NOTA VAN UITGANGSPUNTEN SPORTPARK WESTERVOORT

Bijlage 3. EV paragraaf ODRA

Betreft : Sportpark Westervoort Horsterstraat-De Smidse, Duiven - EV paragraaf

Onderwerp Advies Omgevingsveiligheid realisatie sportpark Westervoort.

Figuur 1: Uitsnede Atlas Leefomgeving, Sportpark Westervoort tussen De Smidse en de Horsterstraat, Duiven, geraadpleegd op 11 november 2025 (blauwe polygoon = ligging plangebied).

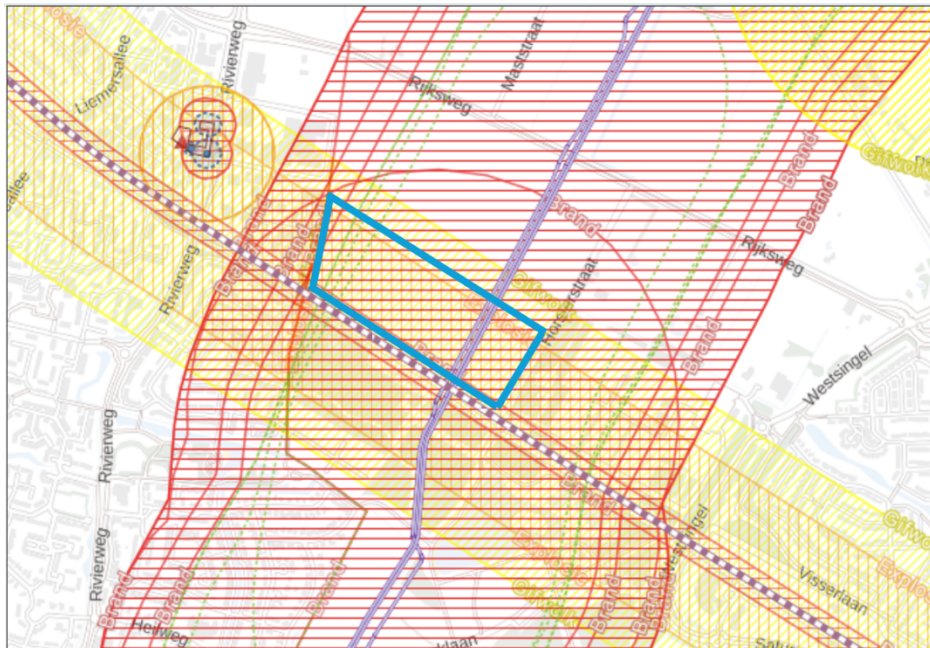
Risicobron	Horsterstraat-De Smidse, Duiven
Hogedruk aardgasleidingen	Het plangebied (velden en clubgebouw) ligt geheel binnen het brandaandachtsgebied van drie ondergrondse hogedruk aardgasleidingen (A-663, A-507, A-505) die door het gebied lopen. Voor zulke leidingen geldt een tweezijdige belemmerde zakelijkrecht strook van 4 of 5 meter uit het hart van de leiding, waarbinnen belemmeringen voor bouwwerken gelden ² .
Milieubelastende activiteiten	Het plangebied ligt niet binnen een aandachtsgebied van een milieubelastende activiteit.
Transport gevaarlijke stoffen over de weg	Het plangebied ligt niet binnen een aandachtsgebied van een Basisnetroute voor het vervoer van gevaarlijke stoffen over de rijweg.
Transport gevaarlijke stoffen over het water	Het plangebied ligt niet binnen een aandachtsgebied van een Basisnetroute voor het vervoer van gevaarlijke stoffen over een vaarweg.
Transport gevaarlijke stoffen over het spoor	De velden in het plangebied liggen in het explosie- en gifwolkaandachtsgebied van de spoorlijn Arnhem-Zevenaar waarover gevaarlijke stoffen worden vervoerd. Het clubgebouw zal

buiten het explosieaandachtsgebied, maar binnen het gifwolkaandachtsgebied gebouwd worden van deze spoorlijn.
--	---

Figuur 2: Schetsontwerp van het nieuwe sportpark met clubhuis (paars).

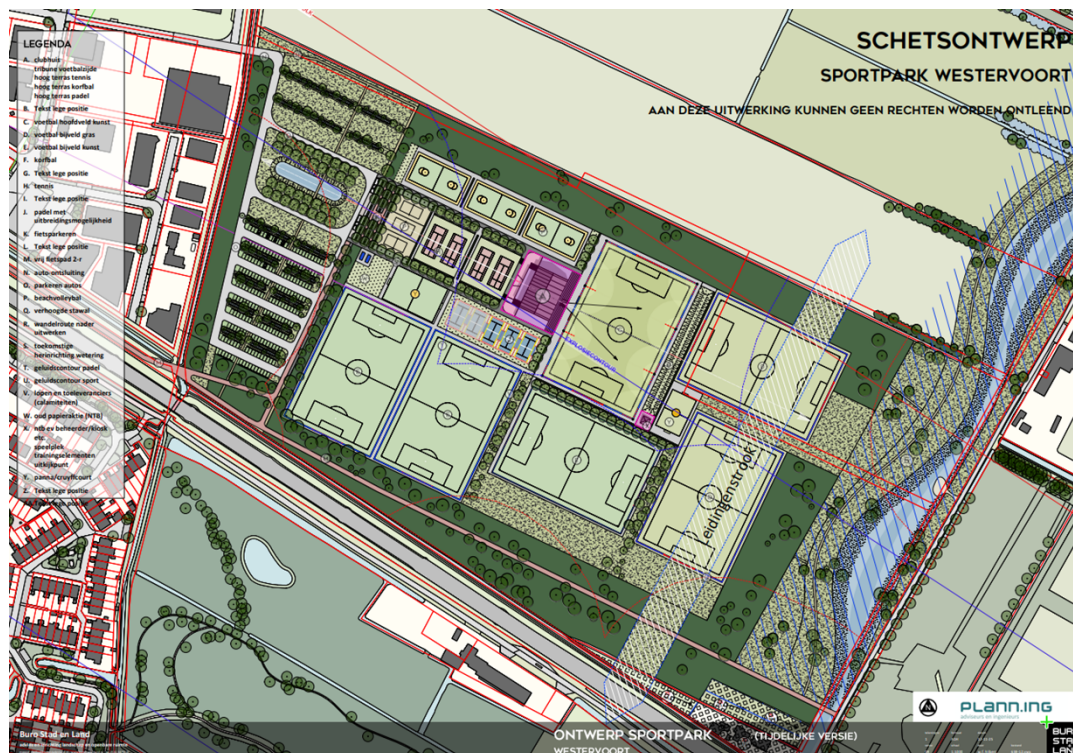
Het clubhuis ligt in het gifwolkaandachtsgebied van het de spoorlijn Arnhem-Zevenaar waarover gevaarlijke stoffen worden vervoerd. En in het brandaandachtsgebied van ondergrondse hogedruk aardgasleidingen. Door de BSO is het clubgebouw een zeer kwetsbaar gebouw. Voor een nieuw zeer kwetsbaar gebouw in een brand- of explosieaandachtsgebied is een voorschriftengebied verplicht.

Gezien de geprojecteerde ligging van het clubgebouw, de omvang van het plangebied en de verschuiving van het gebouw tot buiten het explosieaandachtsgebied is het niet mogelijk om een grotere afstand tot risicobronnen aan te houden.

Omdat voor het clubgebouw (na verschuiving van het gebouw tot buiten het explosieaandachtsgebied) in feite lastig een andere locatie is te vinden is het niet mogelijk personendichtheden in de omgeving van de risicobron te beperken.

Het nieuwe clubgebouw is een zeer kwetsbaar gebouw. Het ligt in meerdere aandachtsgebieden. In dat geval is een voorschriftengebied voor het gebouw verplicht. De gemeente kiest niet voor gelijkwaardige maatregelen maar zal de eisen (brandaandachtsgebied) van de artikelen 4.91 tot en met 4.95 Besluit bouwwerken leefomgeving (Bbl) aan het gebouw opleggen.

Voor de ligging in het gifwolkaandachtsgebied geldt de standaard bouwkundige eis van artikel 4.124 vierde lid. Dat artikel bepaalt dat voor nieuwe gebouwen voorzieningen gelden die automatische ventilatie (aanzuiging van buitenlucht) centraal afsluitbaar maakt.
